Rédacteur : C. BARON	Désignation EPFGE_Site LCAB à Bogny sur Meuse	N° d’Affaire A25164	Page
	Objet Réponses aux questions des entreprises dans le cadre de la consultation des entreprises	Date 21/07/2026	1/1

Rédacteur : C. BARON	Désignation EPFGE_Site LCAB à Bogny sur Meuse	N° d’Affaire A25164	Page 1/8
	Objet Réponses aux questions des entreprises dans le cadre de la consultation des entreprises	Date 17/07/2026

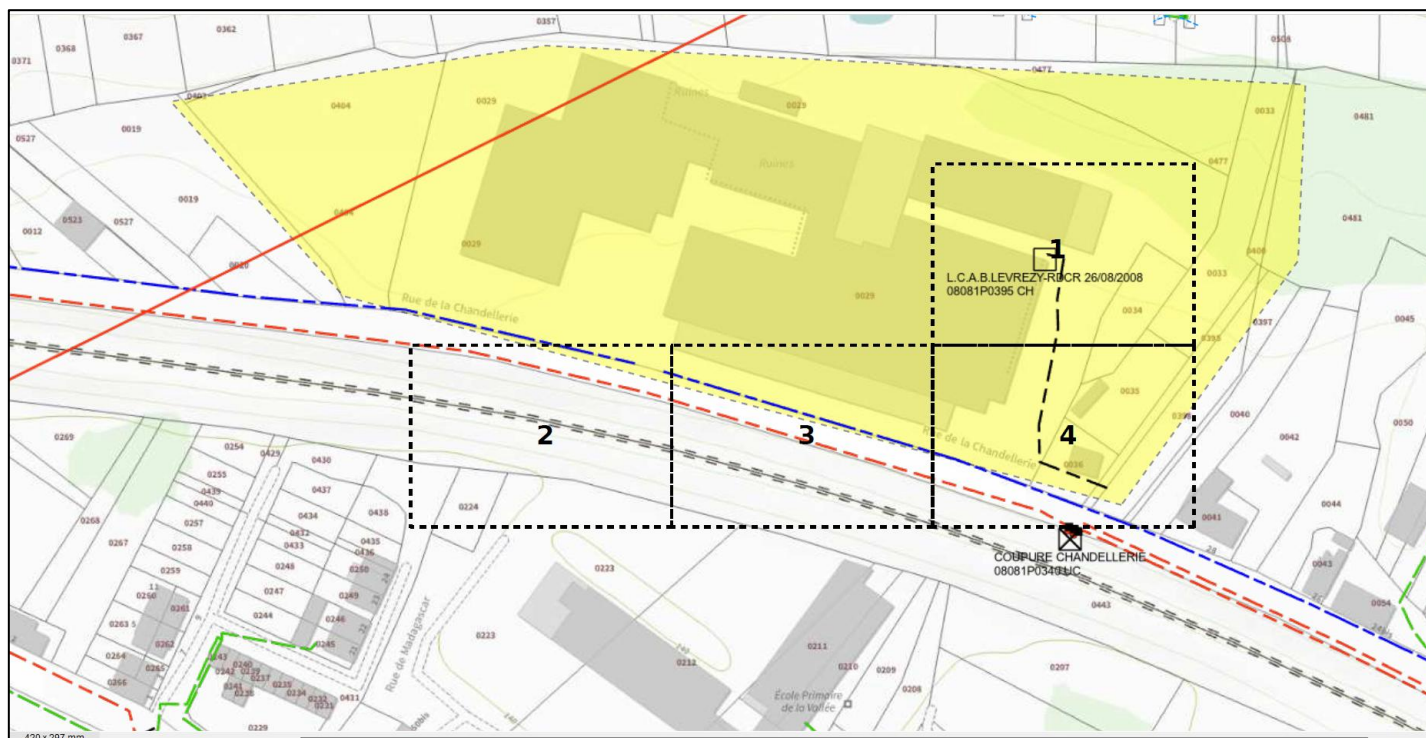
Observation 4 : Comment se passe le branchement aux réseaux ?

Réponse : Le titulaire du marché doit le raccordement de ses installations aux réseaux concessionnaires. En cas d’impossibilité de raccordement aux réseaux, le titulaire du marché doit mettre en place les moyens de substitution pour la durée du marché et ce pour subvenir à ses besoins. Pour rappel, les déclarations de travaux et récépissés des concessionnaires sont joints à l’annexe n°1 DT du CCTP.

Pour information, un poste de transformation électrique, poste Chandellerie, est présent en face de l’entrée du chantier. Un réseau basse tension torsadé est également présent rue de la Chandellerie.

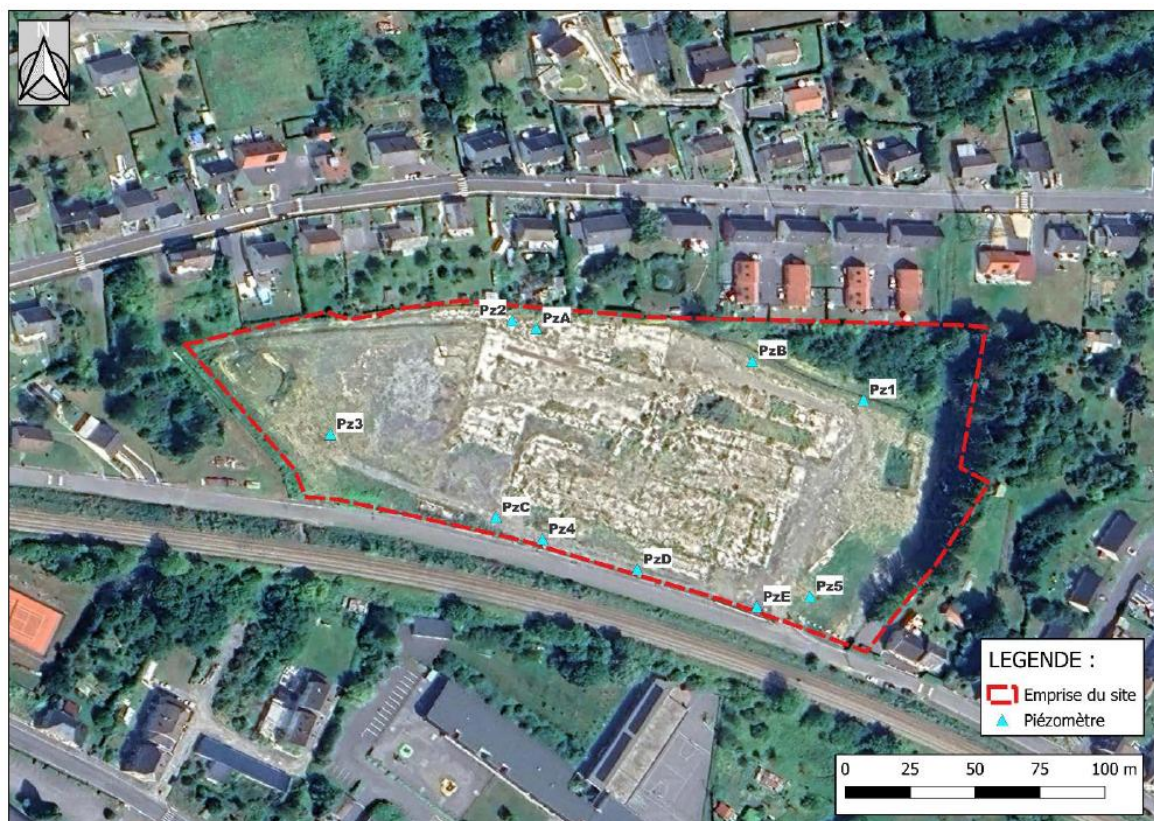
Observation 9 : Il a été demandé par l'une des entreprises présente à la visite si les piézomètres pouvaient être détruits dans le cadre des travaux ?

Réponse : le CCTP prévoit la conservation des piézomètres, donc si l'entreprise vient à casser ou à endommager un piézomètre, elle aura la charge de le remplacer à ses frais.

Observation 10 : Il est précisé qu'il existe actuellement 5 piézomètres de suivi de la qualité des eaux souterraines au droit du site (PzA à PzE) (Cf. CCTP page 50, illustration n°3).
